改善箇所説明図

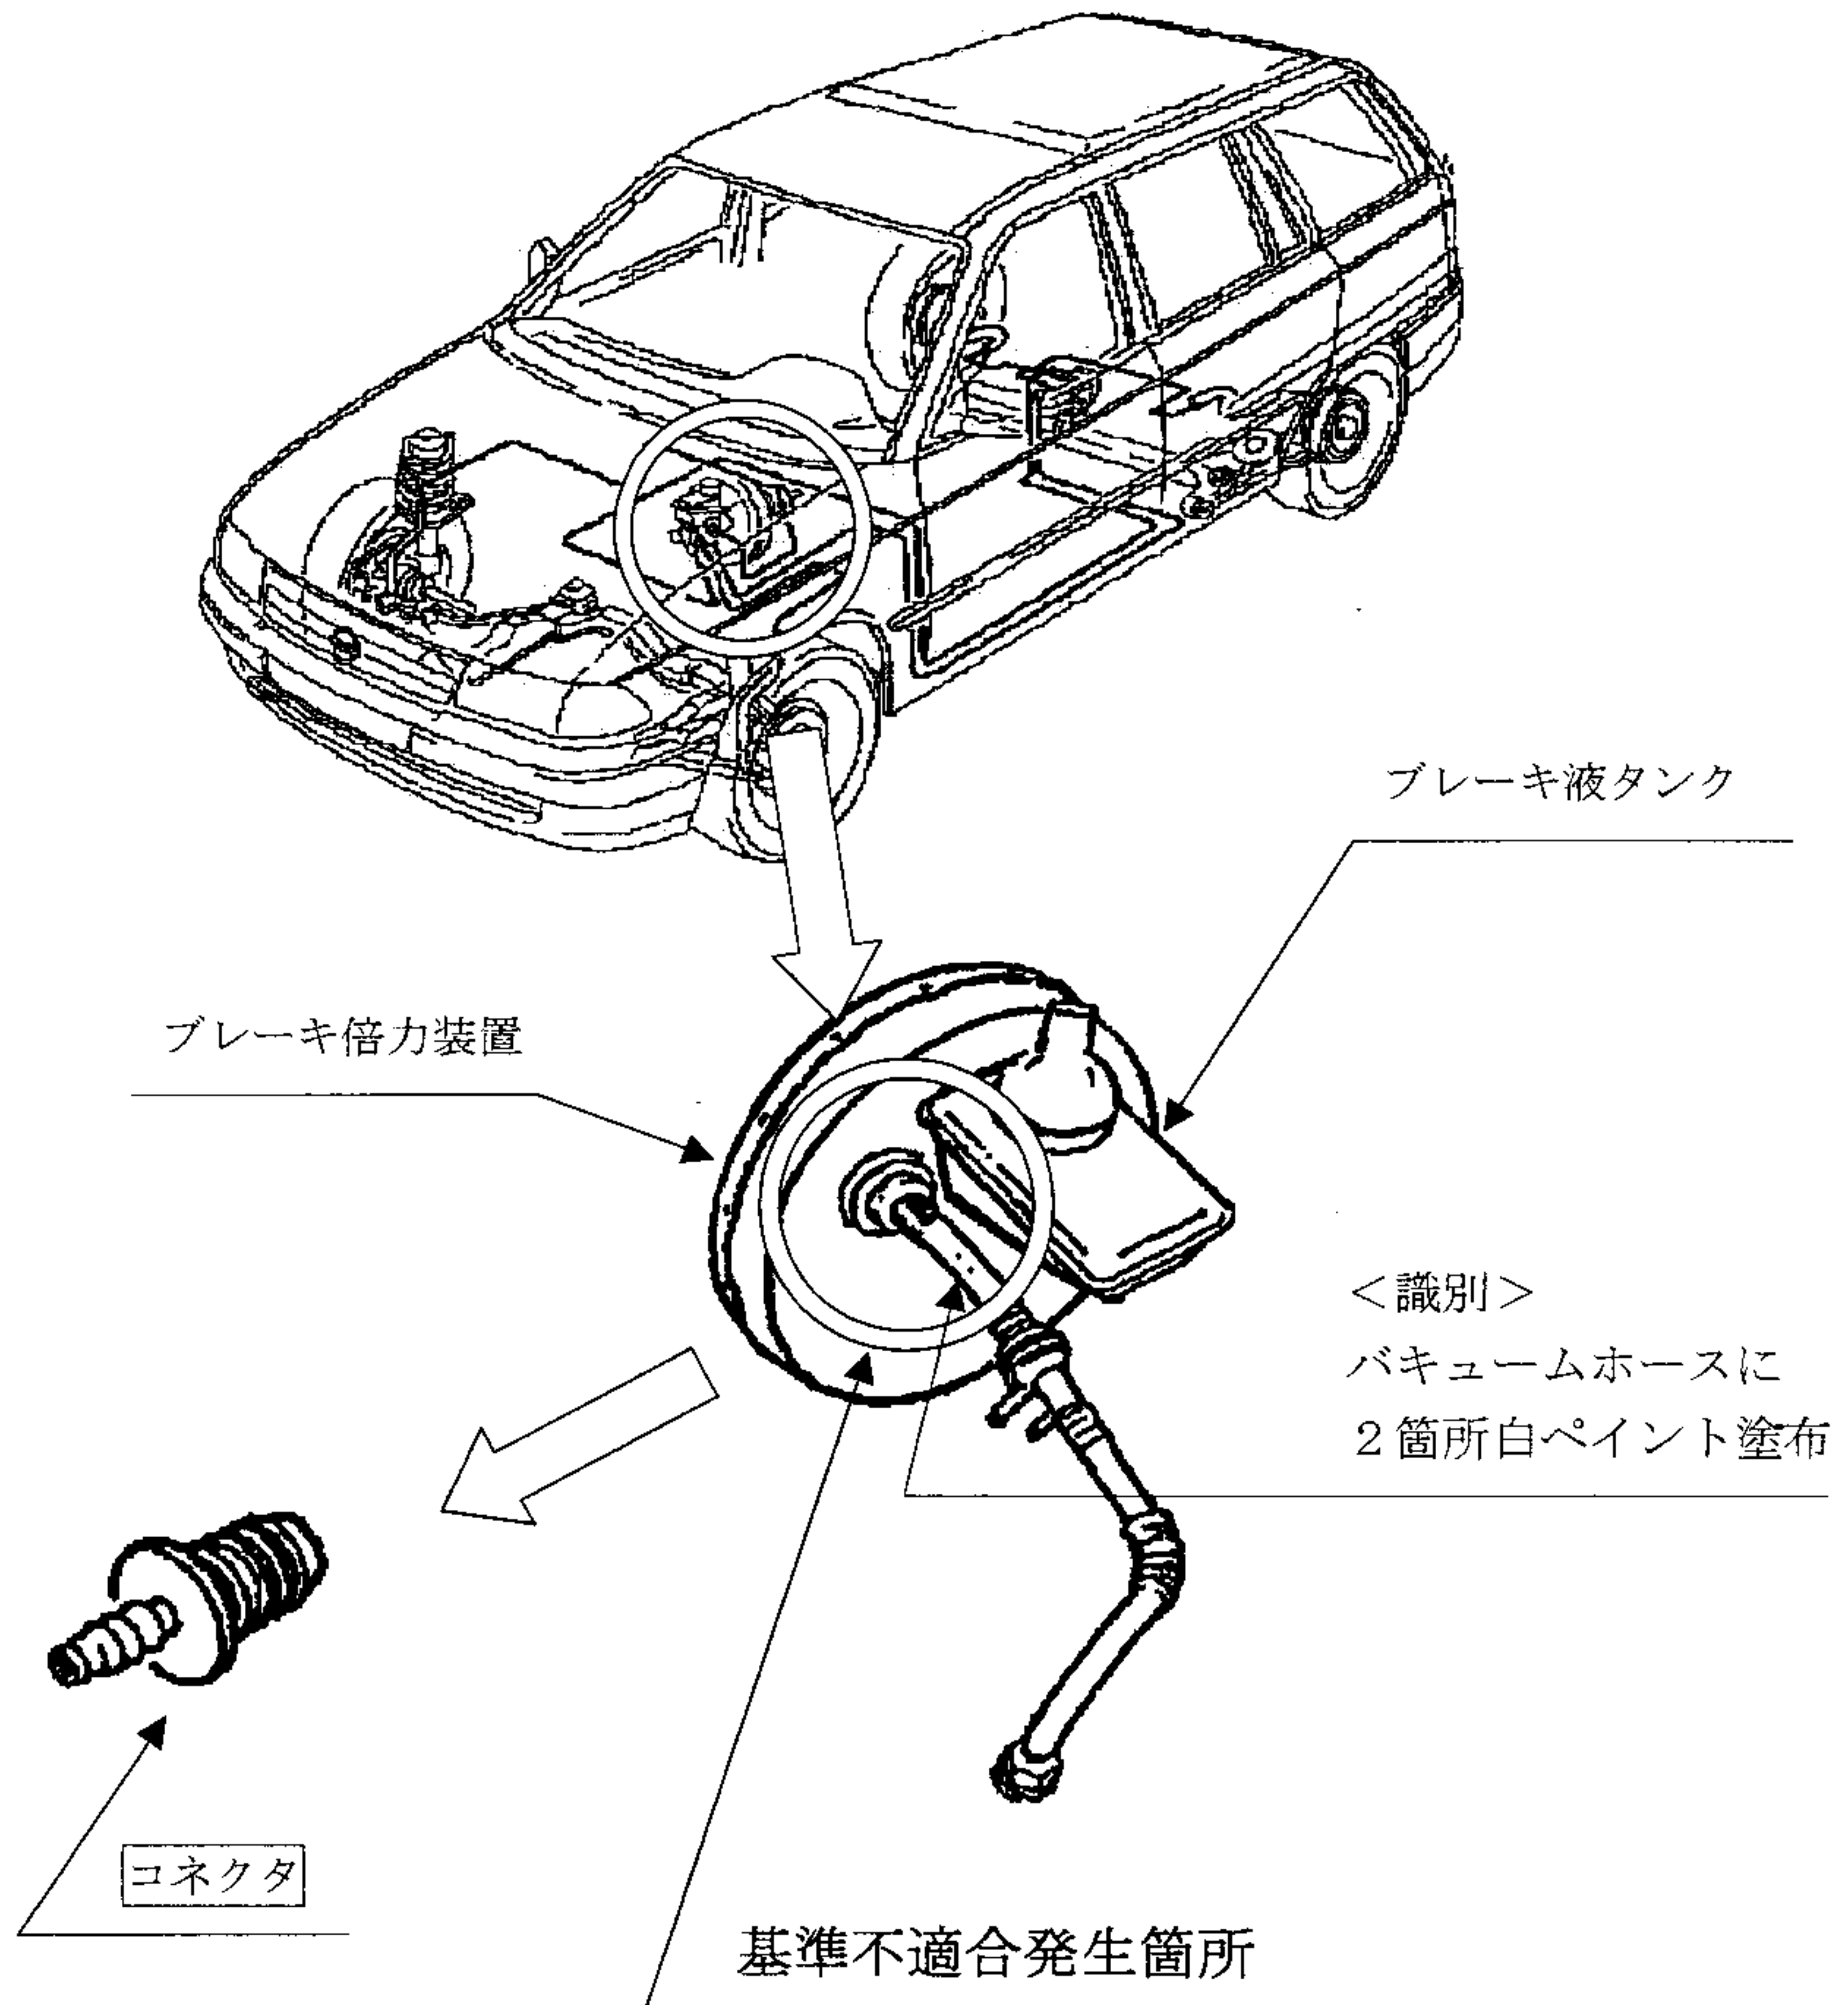
制動装置のブレーキ倍力装置において、バキュームホースを接続するコネクタの強度が不適切なため、そのままの状態で使用を続けると、当該コネクタに亀裂が発生し、最悪の場合、負圧が漏れて制動力が低下するおそれがある。

全車両、当該コネクタを対策品と交換する。
